リニューアル計画へのご意見・ご要望と 計画案の変更・追加のお知らせ

リニューアルニュースVol.5配布後によせられた意見と要望について

発行:加古川バイパスリニューアル検討協議会

H12.7

図-1

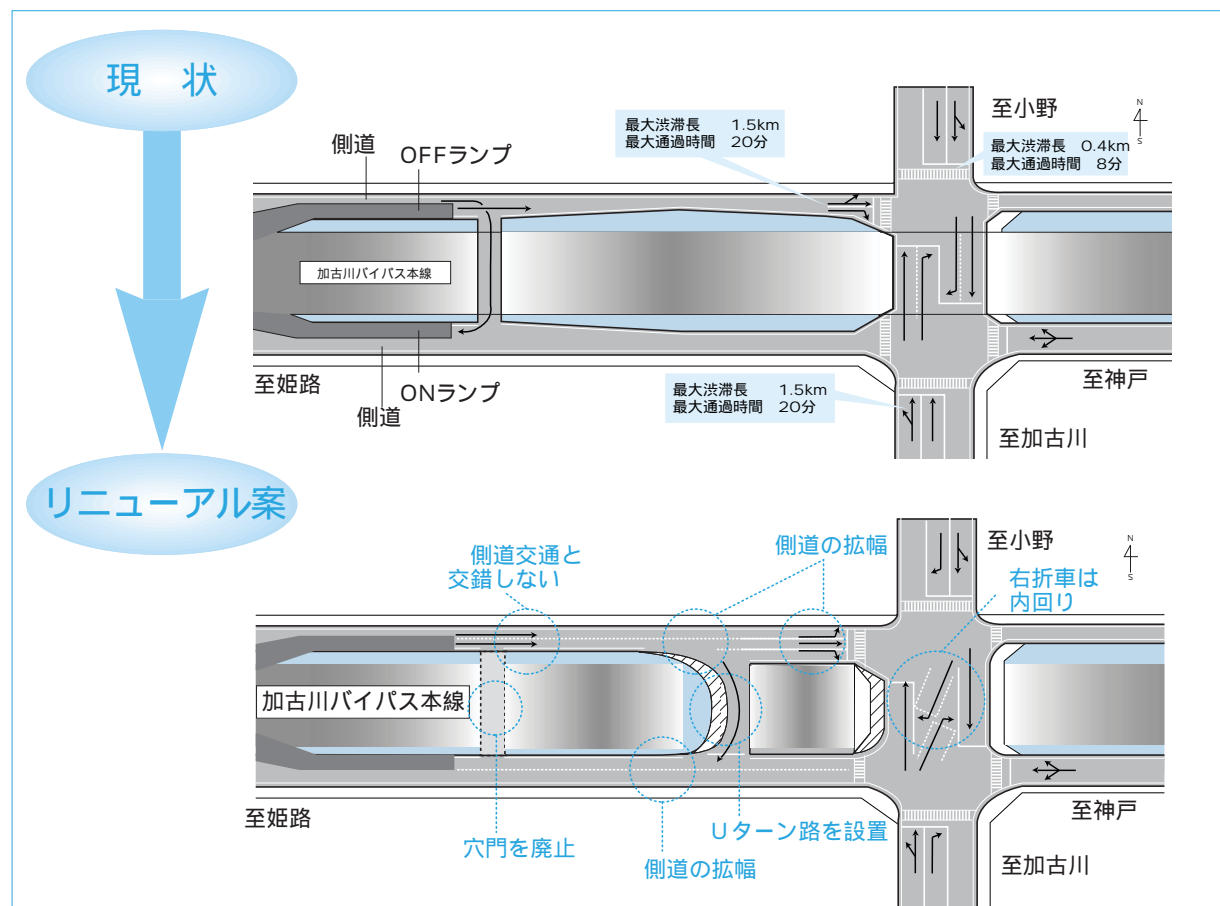
- 加古川ランプ上り線OFFランプで朝夕渋滞している。
- ・加古川西ランプ下り線OFFランプで、1車線なのに2列で並んでいて、下まで下りていくと左折しにくい。
 - ・朝夕渋滞が本線まで延びている。

- 加古川ランプ交差点(河原交差点)を改良し、渋滞緩和を図ります(図-1)。
- ・Uターンボックスを廃止し、ランプとの合流部から側道を2車線に拡幅します。
 - ・Uターン路は東側に新設します。
 - ・加古川ランプ交差点(河原交差点)の県道の右折レーンを内回りにします。

加古川大橋の改良について（1件）

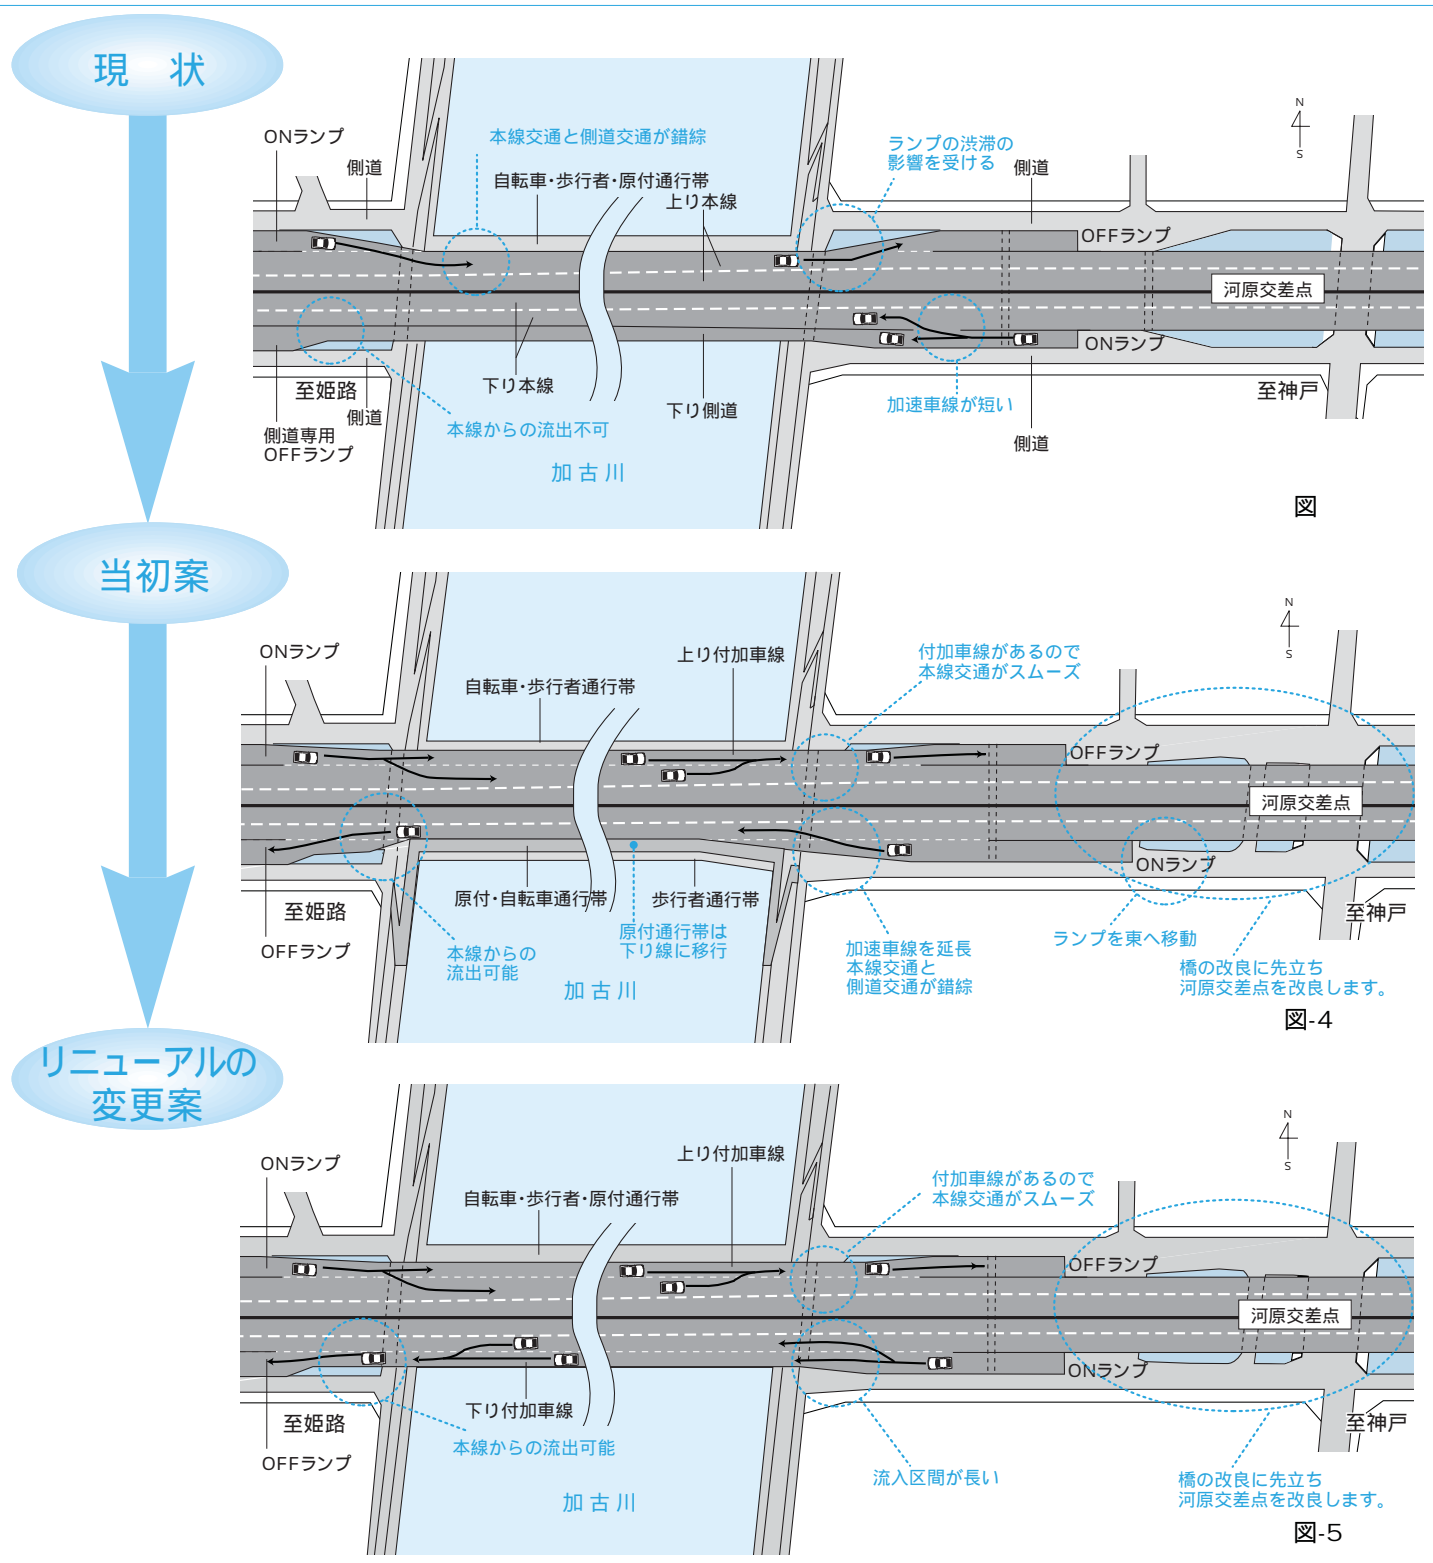
上下線の機能をなぜ現状と逆にするのか、危険な箇所が上り線から下り線に変わるだけではないのか、勝手が変わる事のほうが危険ではないのか。また、上り線と下り線では側道交通はどちらが多いのか。

ピーク時の交通渋滞の解消を考えた場合、限られた幅員の中では上り線を3車化することが合理的(図-4)と考えていましたが、懇話会委員や市民の方からのご意見をいただき、幅員を増加する案も含めて再検討の結果、新技術を採用することにより、上り線、下り線ともに付加車線を設置することが可能となりました(図-5)。

なお、現況の側道交通量については側道の専用車線がある下り線の方が多く、(上り1376台/12h・下り3261台/12h、下り線:平成9年3月実測値 上り線:推計値)となっています。

No.34, No.37のボックス

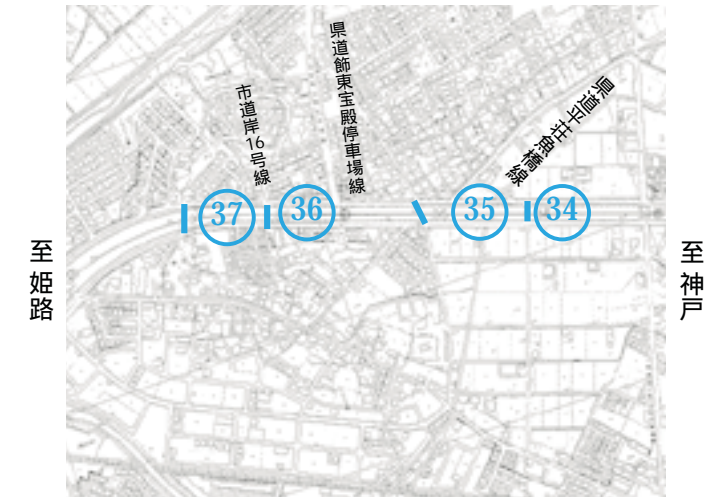
No.34

- 廃止しないでほしい。(4件)
- 生活道路であり、事故もほとんどない。
- バイパスの南側に新しい道路ができて交通量も増えた。
- No.35へ迂回すると北側の取付道路が急勾配で幅員も小さく自動車もよく通り危険である。
- 農作業にも必要であり建設当初に地元と協議によりできたボックスである。

No.37

- 廃止しないでほしい。(1件)
- 地域の人が利用し、事故もほとんどない。
- 廃止されれば迂回が必要で余計に危険である。
- 廃止費用を騒音対策に使ってほしい。

リニューアル計画は、リニューアルニュースVol.5でお知らせしましたように、自動車・歩行者・自転車の利用がきわめて少なく、迂回できるボックスや交差点が近くにあるため、廃止したいと考えていますが、今後利用状況を再調査するとともに、関係町内会及び関係団体と調整をはかります。

リニューアル計画 全体概要図

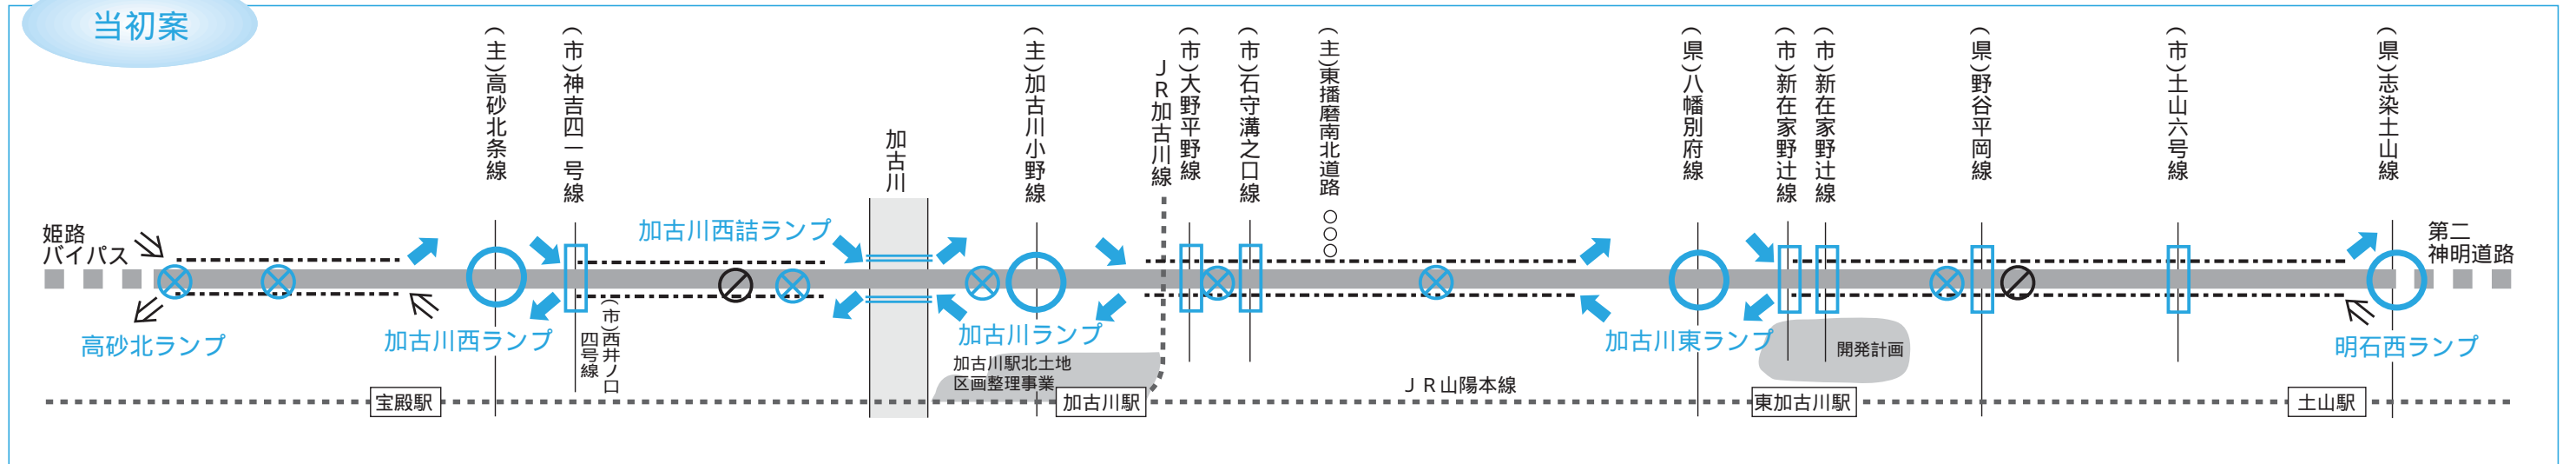
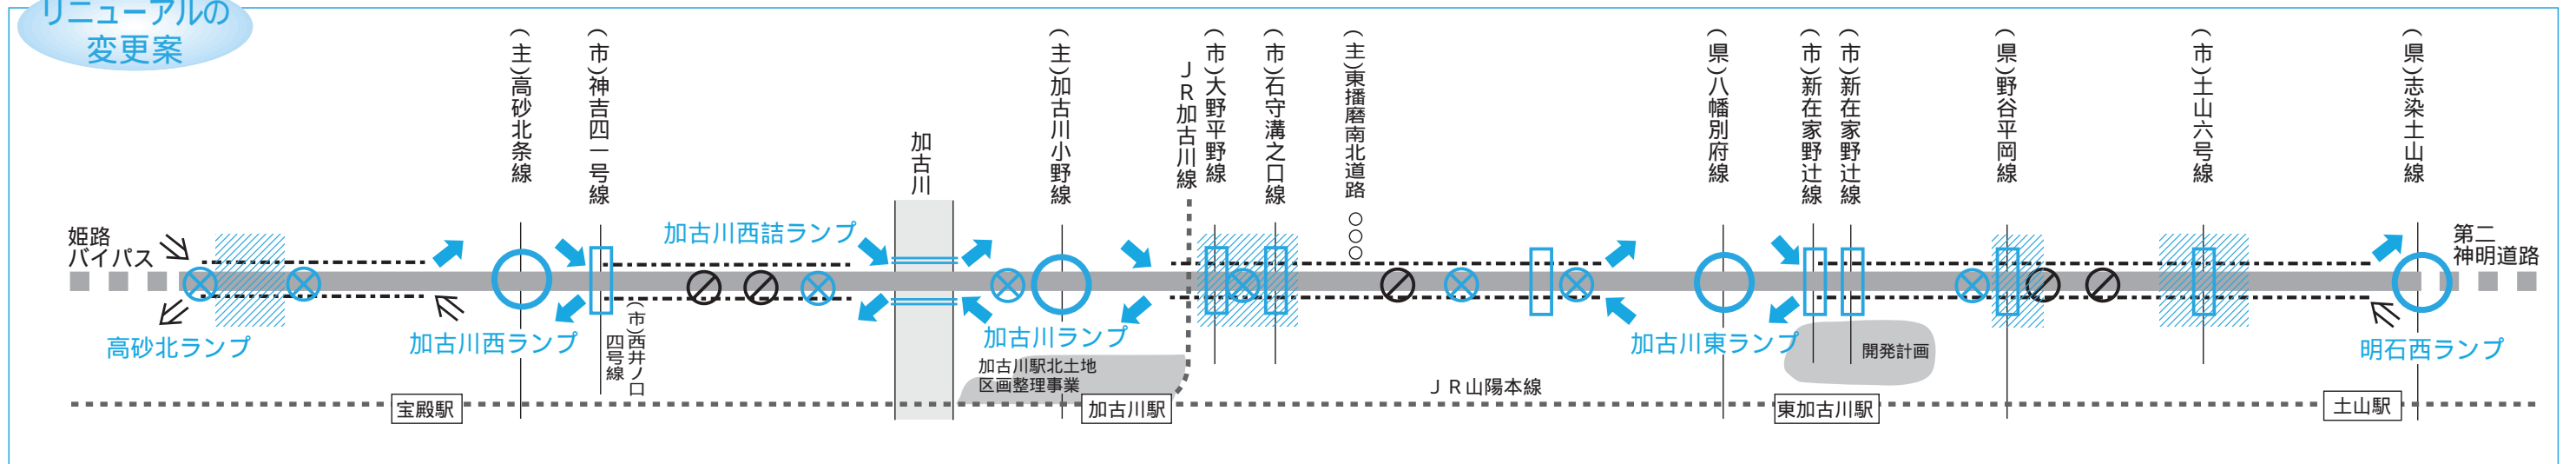
加古川バイパスリニューアル計画素案（当初案）はリニューアルニュースVol.1～Vol.4でお知らせしましたが、今日までにいただいた市民の皆様からの多くのご意見や、懇話会委員の方々からのアドバイスを踏まえ、当初案に対して改良内容の変更や改良箇所の追加などの見直しをはかりました。

メニュー		当初案	変更・追加案
1	ランプ改良	ON 加速車線の長さを本線とランプの走行速度に適した長さに改良します。	変更なし
		OFF 減速車線の長さを本線とランプの走行速度に適した長さに改良します。 側道合流部に並行区間を設置します。	変更なし
2	ボックス改良	ボックスの内空断面を利用状況に適応した大きさに改良します。 また、交差道路に拡幅計画がある場合には、その計画に合わせて拡幅します。 自転車歩行者の多いボックスは、自転車歩行者の通行帯を設置します。 既存ボックスの幅が狭くて自転車歩行者の通行帯が設置できない場合は、隣接して人道ボックスを新設します。 ボックス出口の視認距離を拡大します。 近接しているボックスの内、利用者が少ないボックスで断面が小さく通行上危険がある場合は、これを閉鎖し、他の一方を改良します。	自転車・歩行者の安全性を高めるため、利用状況を見直し、自動車を通行止めとするボックスを3箇所追加して、5箇所としました。 なお、ボックス改良の施工時には関係町内会と調整をはかりながら進めます。
3	新加古川大橋の改良	新加古川大橋の拡幅により、 上り線の本線を2車線から3車線に拡幅します。 下り線の加古川西詰めに出口ランプを新設し、本線を利用して加古川を横断できるよう改良します。 下り線の側道は、本線を通行できない二輪車と自転車歩行者専用とします。 (図-4参照)	(図-5参照)
4	交差点改良	必要な道路幅を確保して、右折方法を改善します。 交差点流入部の交通量に応じて、右折車線、左折車線等を設置して容量の拡大を図ります。	変更なし
5	広幅員路肩の設置	他の対策の実施と併せて、本線盛土部の路肩の幅を2.0mから3.0mに拡幅します。	変更なし
6	本線縦断改良		当初の計画では、縦断線形の変更は、ボックスの拡大や交差点を改良するために本線の路面のかさ上げが必要となる区間に限って実施する計画(3箇所)でしたが、懇話会委員や市民の方からご意見をいただき、本線のアップダウンのきびしい区間2箇所を新たに縦断線形の改良計画として追加します(合計5箇所)。
7	新型遮音壁の設置・排水性舗装	新型遮音壁設置や排水性舗装(低騒音舗装)等により道路交通騒音を低減します。	変更なし
